## INGEN SENDING ELLER MODTAGELSE PÅ SAILOR RM2150/RM2151

## **NY SOFTWARE TIL SAILOR RM2150/51 OG H2098A/RADIOTELEX**

## 5.5 COMPONENT LOCATION FILTER UNIT (MODULE 5)

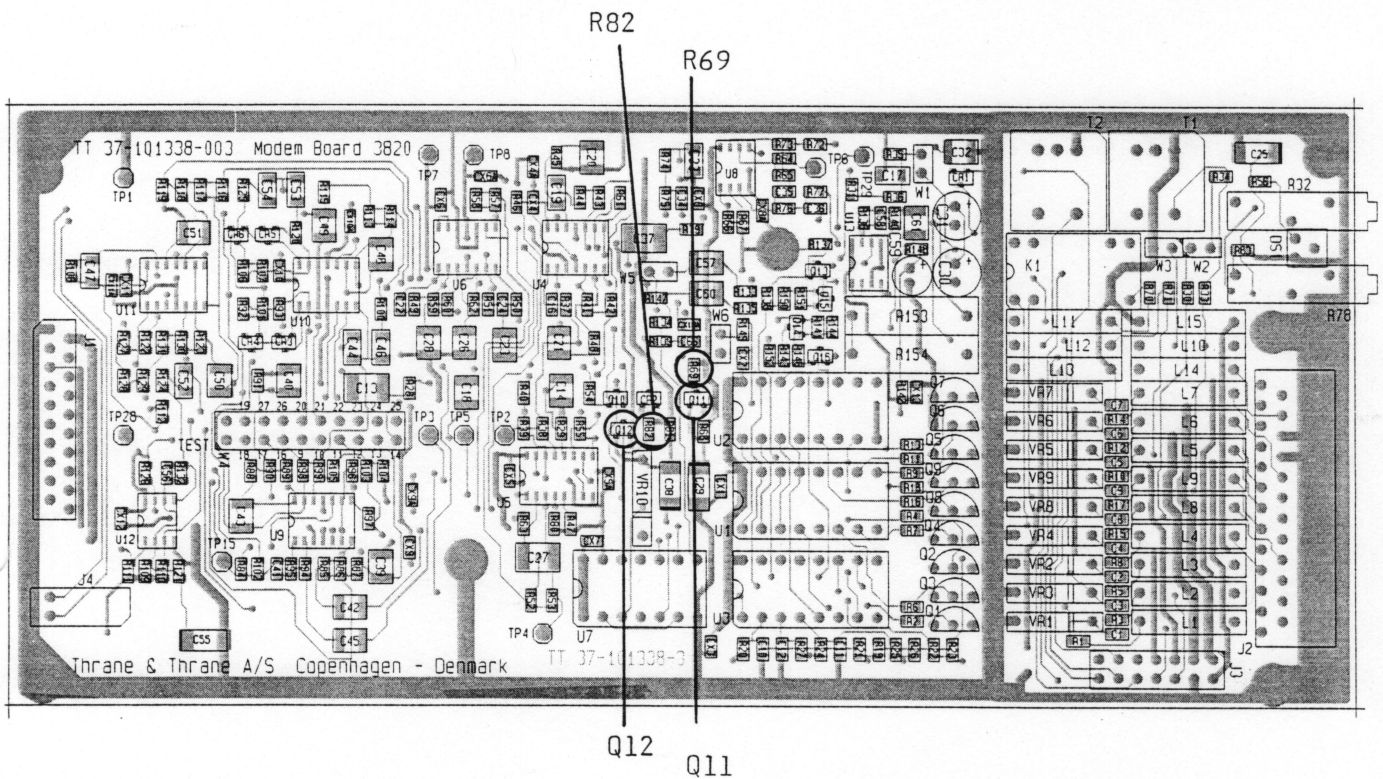
To reduce the power disposed in the transistors Q11 and Q12 the following components are modified:

R69 is changed from one 56 ohm resistor to two 270 ohm 0,1w resistors mounted on top of each other, the two resistors are mounted in parallel.

R82 is changed from one 47 ohm resistor to two 200 ohm 0,1w resistors mounted on top of each other, the two resistors are mounted in parallel.

The transistors Q11 and Q12 are changed with new transistors, the reason for this is that the transistors Q11 and Q12 has been overloaded and therefore the mean time between failure is reduced.

On the new version of the Filter module (TT 37-101338-004), the circuit in question has been changed, and is different from this drawing. This new version does not need any modification.
